**ITINERARIO PALERMO - AGRIGENTO**

**Lavori di ammodernamento del tratto Palermo - Lercara Friddi, lotto funzionale dal km 14,4 (km 0,0 del lotto 2) compreso il tratto di raccordo della rotatoria Bolognetta, al km 48,0 (km 33,6 del lotto 2 - svincolo Manganaro incluso), compresi i raccordi con le attuali S.S. n. 189 e S.S. n. 121**

## **Report riepilogativo delle Modifiche Tecniche inserite in PV1**

## PROGETTO ESECUTIVO ( OS101)

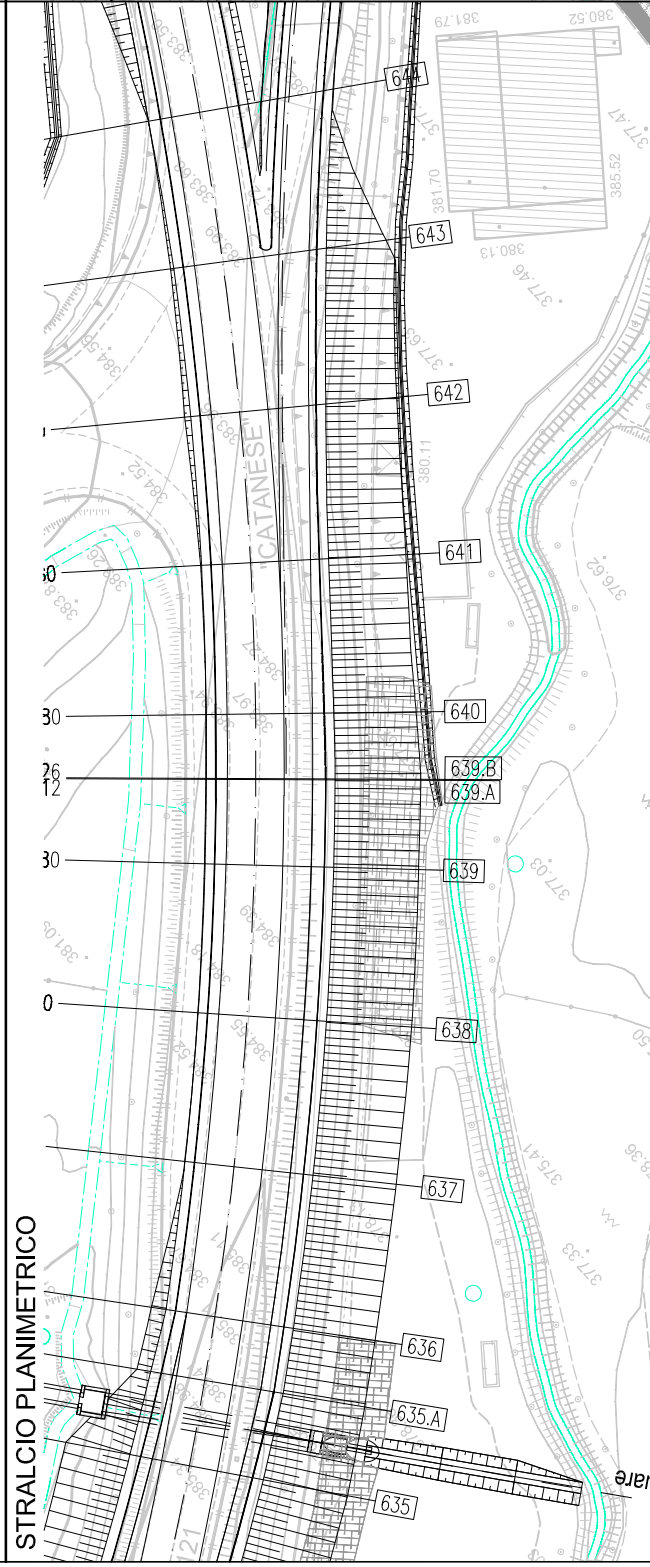
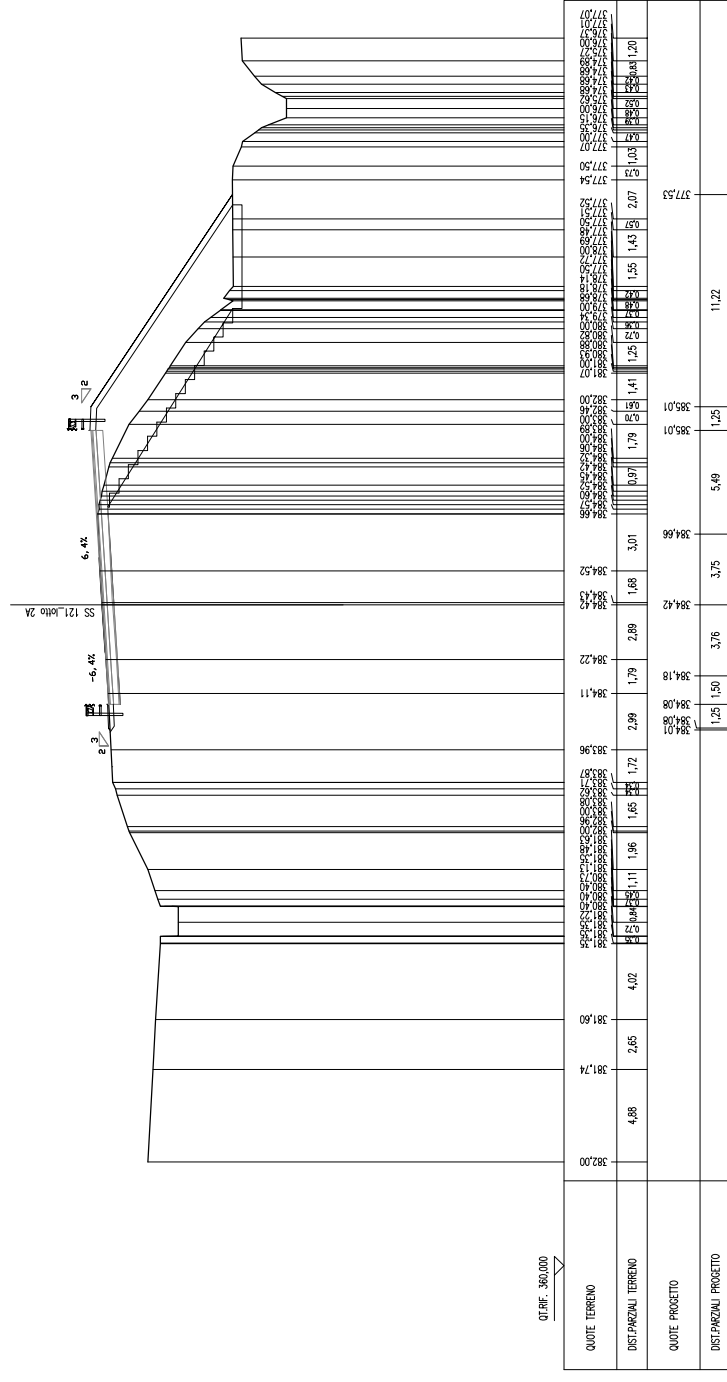
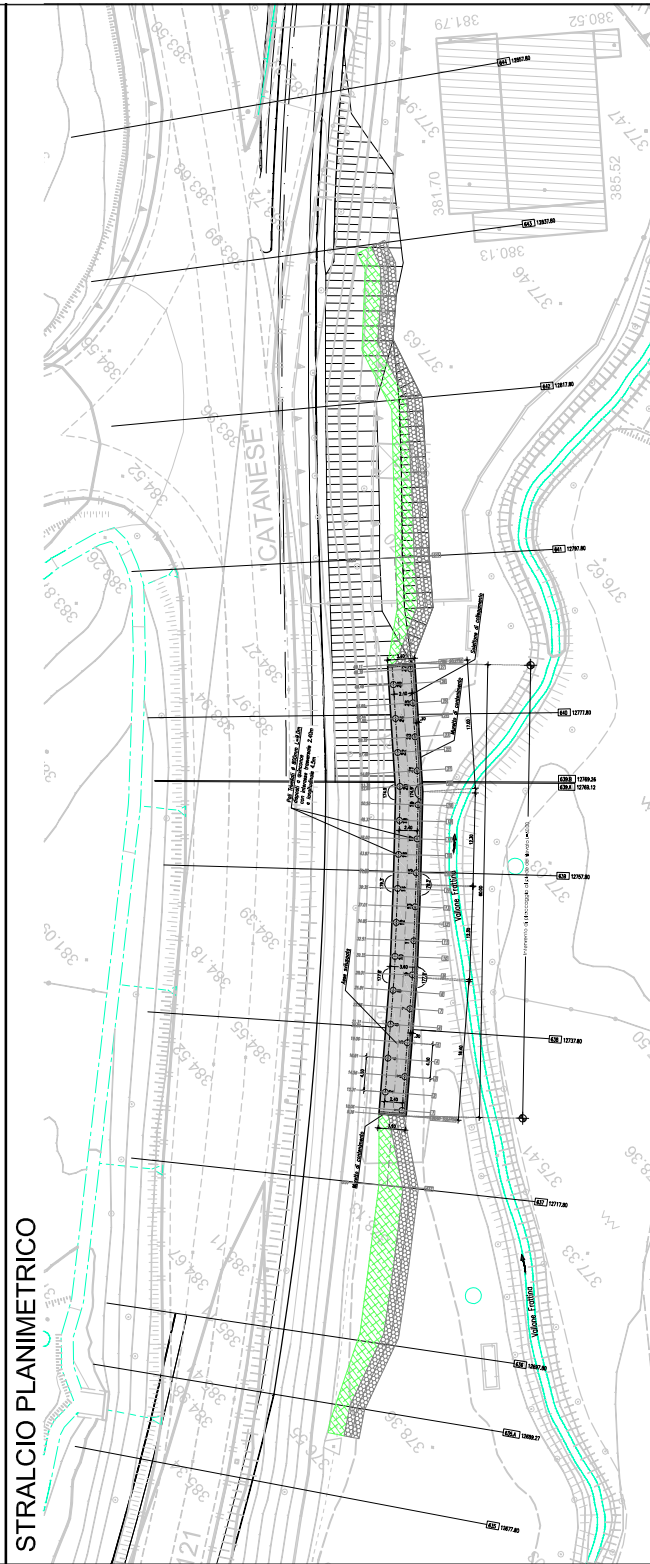
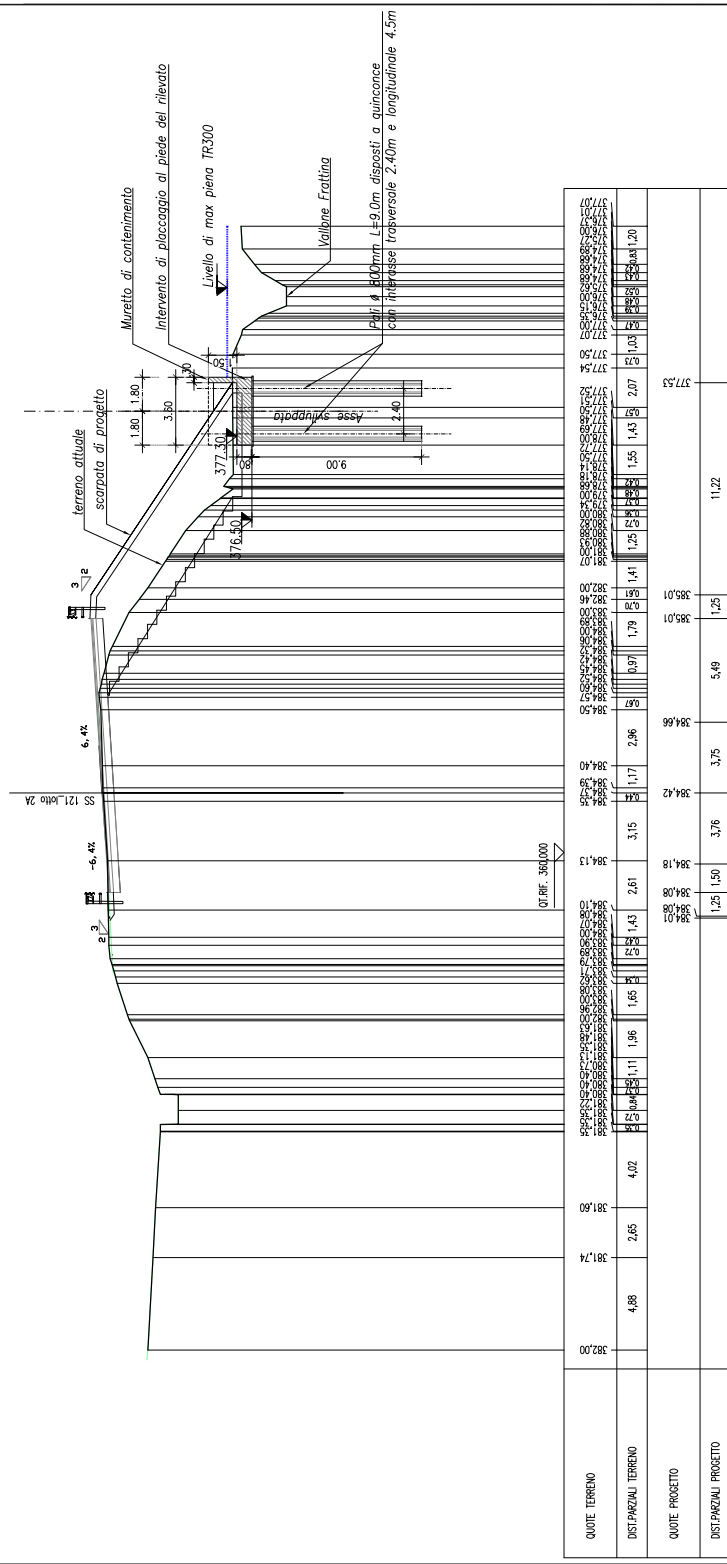
La modifica tecnica n. 110, che ha per oggetto lo svincolo di Mezzojuso (SV06), il tratto di asse principale AP10 e la nuova opera di sostegno OS101, è stata emessa al fine di ottemperare alle disposizioni del Direttore dei Lavori in merito ad alcune criticità riscontrate durante la realizzazione del tratto di allargamento dell'asse principale, in corrispondenza dell'area di Svincolo di Mezzojuso, quali: presenza di radici sui gradoni di ammassamento al corpo del rilevato esistente, fenomeni di innalzamento della falda fino a p.c. e stagnazione delle acque nelle zone prospicienti il piede della gradonatura;

Gli interventi previsti con la presente modifica tecnica, per risolvere le criticità evidenziate dalla DL, sono:

- Relativamente all'Asse principale 10
  - realizzazione di una bonifica al piede del rilevato, con una gabbionata a protezione e soprastante geostuoia tridimensionale armata;
  - ove il Torrente Fratina risulta più vicino al piede del rilevato, si prevede un'opera di sostegno (OS101);
- Relativamente allo SV. Di Mezzojuso
- Nella Rampa 6 è stato rettificato il tracciato rispetto al P.E.A. al fine di preservare il muro esistente, mentre nelle Rampe 3 e 4 è stato

modificato l'andamento plano-altimetrico delle stesse in ingresso ed in uscita.  
Relativamente all'idraulica le modifiche che sono state apportate prevedono:

- Trincea drenante a tergo del muro esistente della rampa 6 dello SV. Mezzojuso;
- Trincea drenante a presidio del corpo stradale principale lato monte, prevista sotto al fosso di guardia anch'esso maggiorato e rivestito in cls;

- Tombino aggiuntivo sullo SV. Mezzojuso incluso sistemazioni monte-valle;
- I fossi di guardia in terra, nelle aree intercluse, saranno rivestiti in cls e le inalveazioni nei tombini saranno rivestite integralmente con materassi tipo Reno;
- Integrazione cunetta alla francese, in particolare nella rampa 2 dello SV. Mezzojuso sono state inserite delle cunette, lato valle, al posto di canalette e embrici previsti in P.E.A.

## PROGETTO ESECUTIVO (OS99)

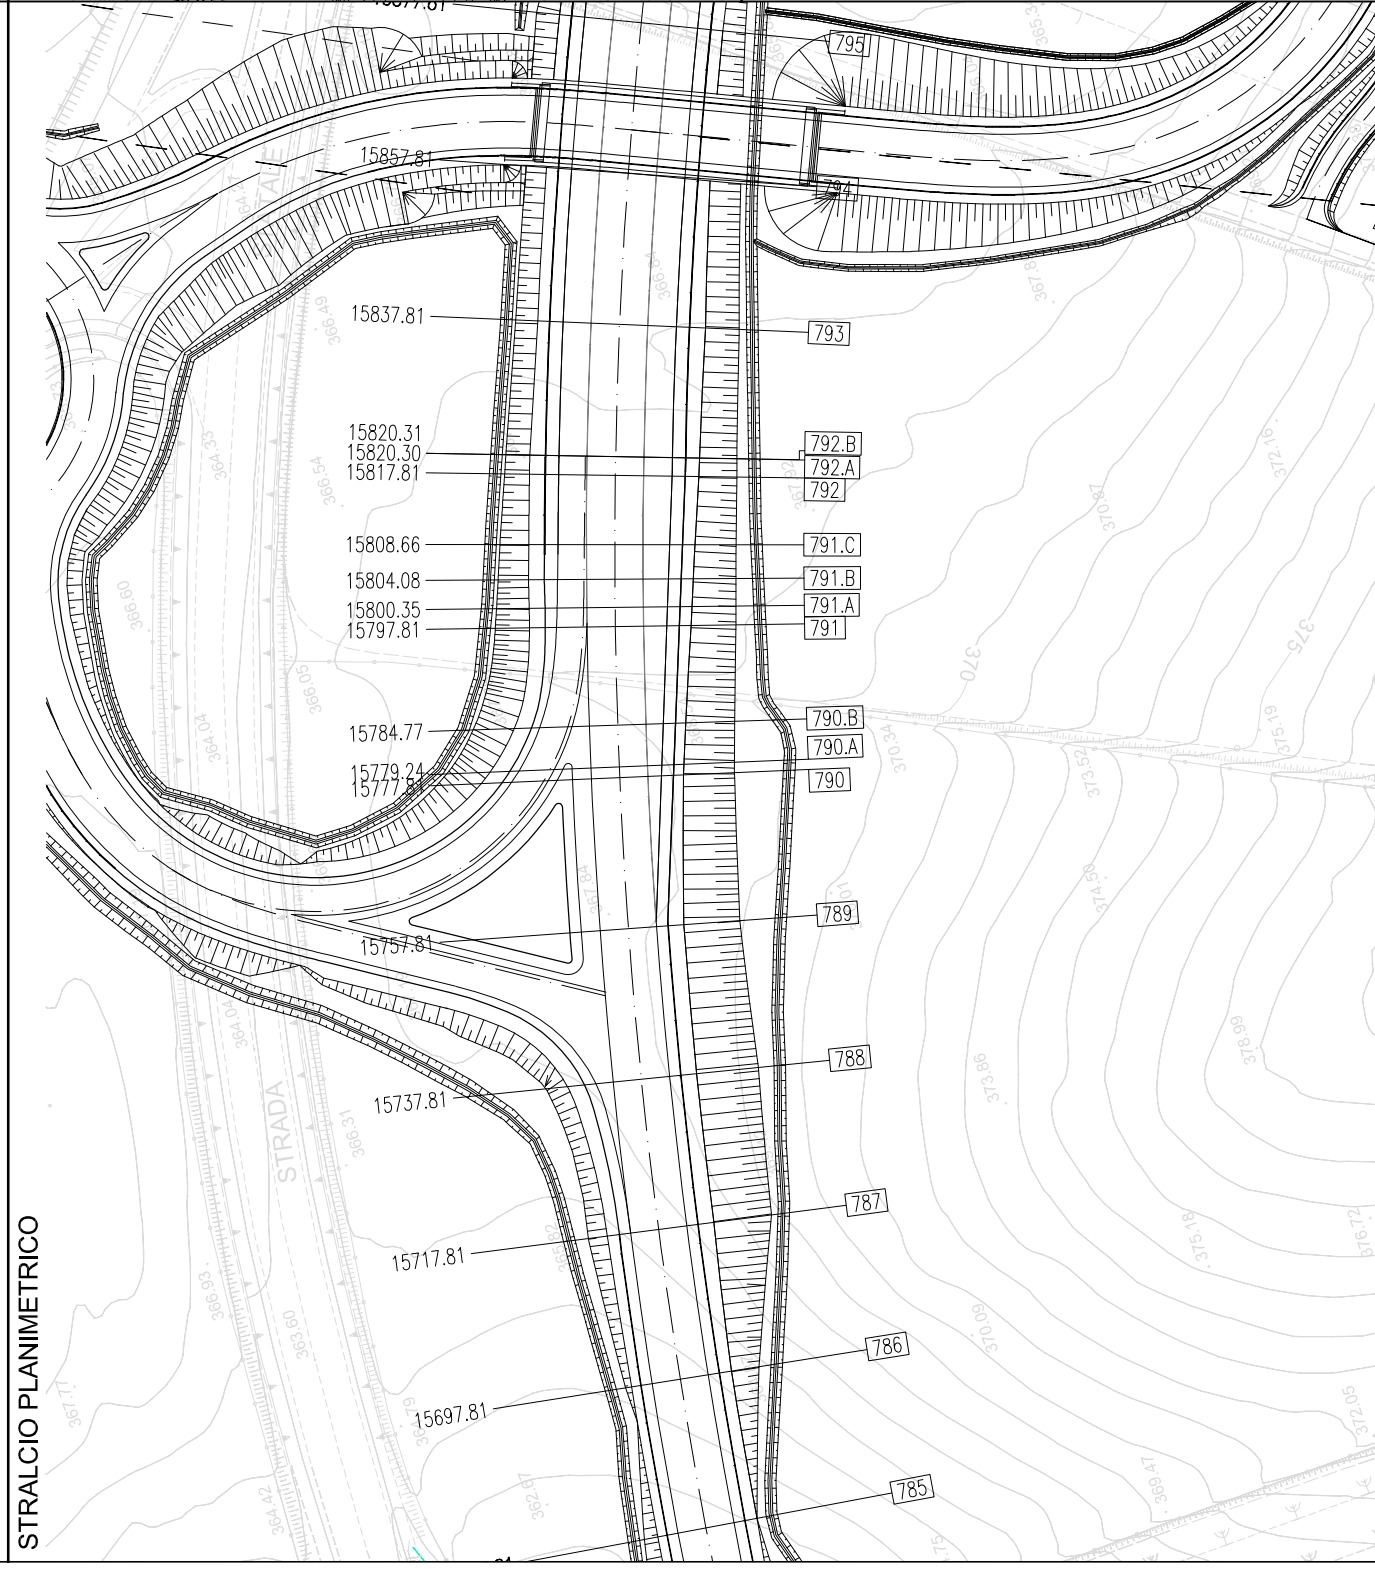
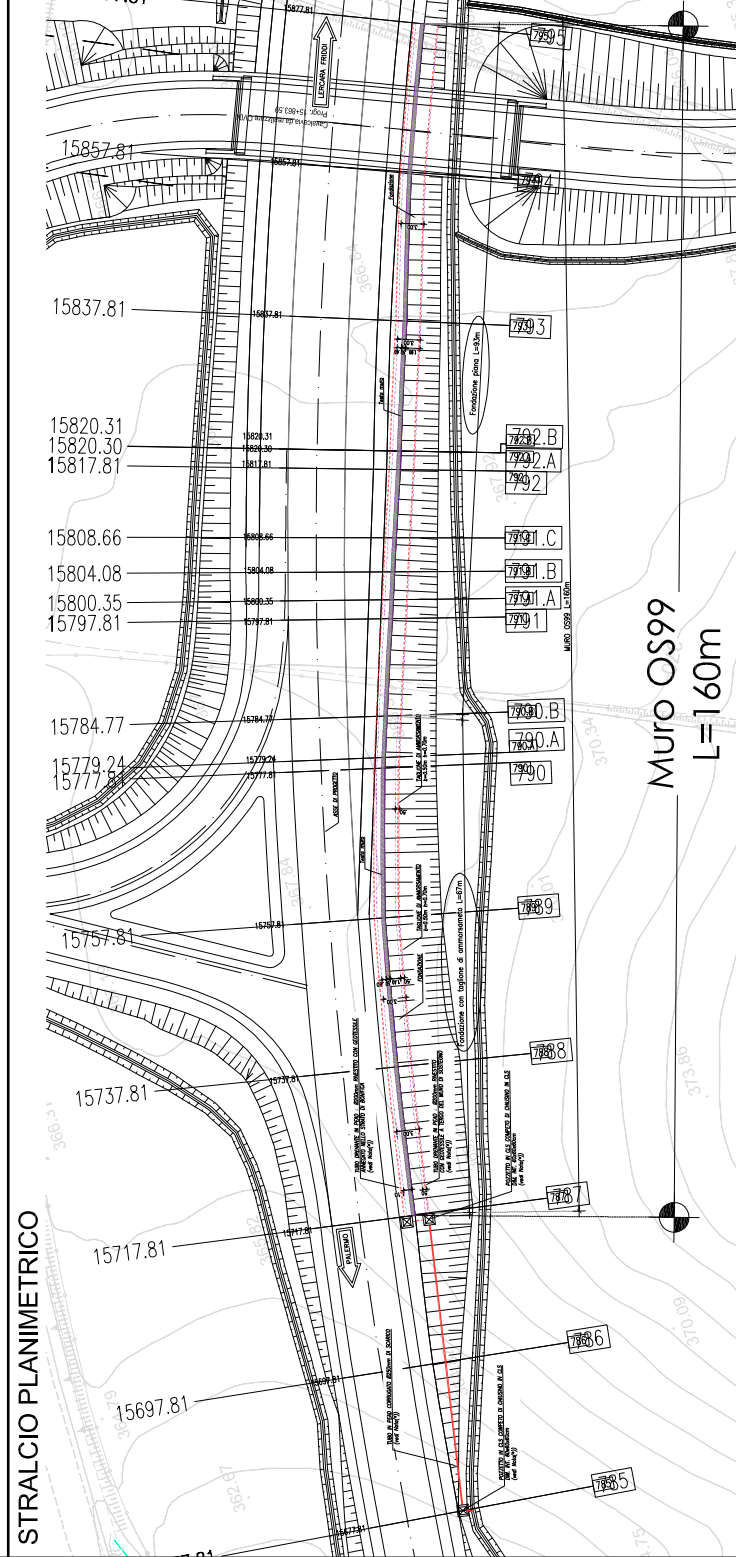
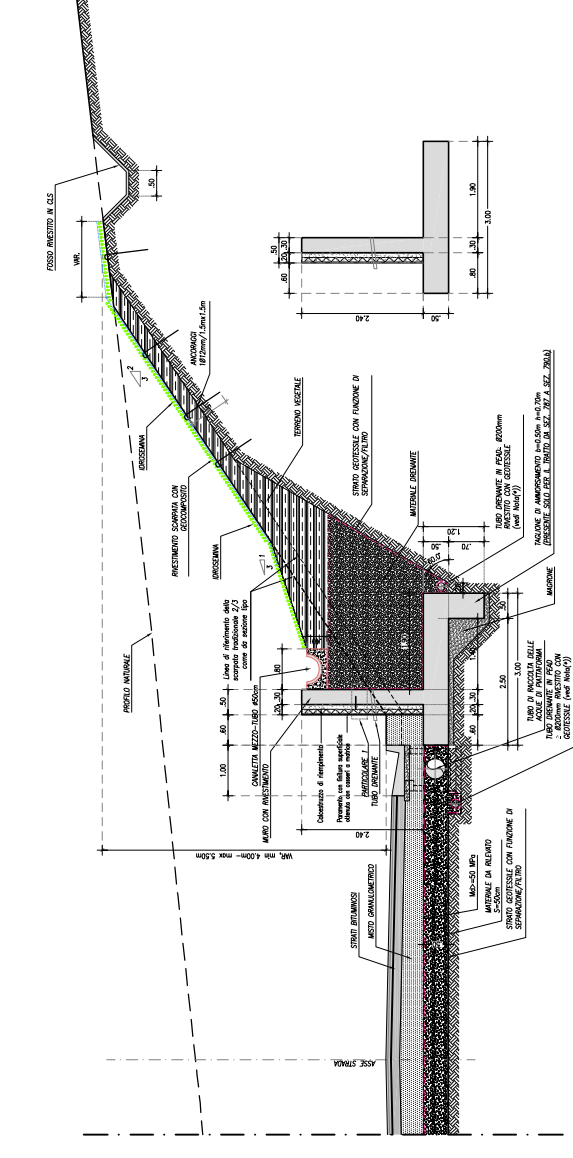
La modifica tecnica n. 111, che ha per oggetto lo svincolo di Villafrati Sud (SV06), il tratto di asse principale AP13, l'opera di sostegno OS99 ed il tombino TP34bis, è stata emessa in ottemperanza alle disposizioni del Direttore dei Lavori in merito ad alcune criticità riscontrate durante la fase di scavo per la realizzazione del cassonetto dell'asse principale, nel tratto in cui quest'ultimo risulta in variante rispetto all'attuale S.S.121 (tratto in trincea da sez.785 a sez. 796), quali:

cedimento delle scarpate di scavo e presenza di acqua a fondo scavo.

Gli interventi proposti per risolvere le criticità evidenziate dalla DL, ed introdotti con la presente modifica tecnica, sono di seguito sintetizzati:

- realizzazione di un muro di contropesa lato monte (ciglio dx), tra le progressive 15+717.81 e 15+877.81 (OS99), con relativo drenaggio a tergo;
- messa in opera di un geocomposito sulle scarpate naturali, fissato al terreno naturale mediante picchetti;
- realizzazione di uno strato di bonifica al di sotto del piano di posa della sovrastrutturale stradale ed inserimento, ove necessario, di un tappetino drenante al di sotto della bonifica stessa;
- realizzazione di una trincea drenante sotto al fosso di guardia posto a monte del nuovo muro in c.a., nonché al di sotto del fosso di guardia posto a monte della viabilità secondaria 35.
- realizzazione di un nuovo tombino (TP34bis) per eliminare i fenomeni di stagnazione dell'acqua nell'area del nuovo rilevato di progetto (tratto da sez.775 a sez. 785).
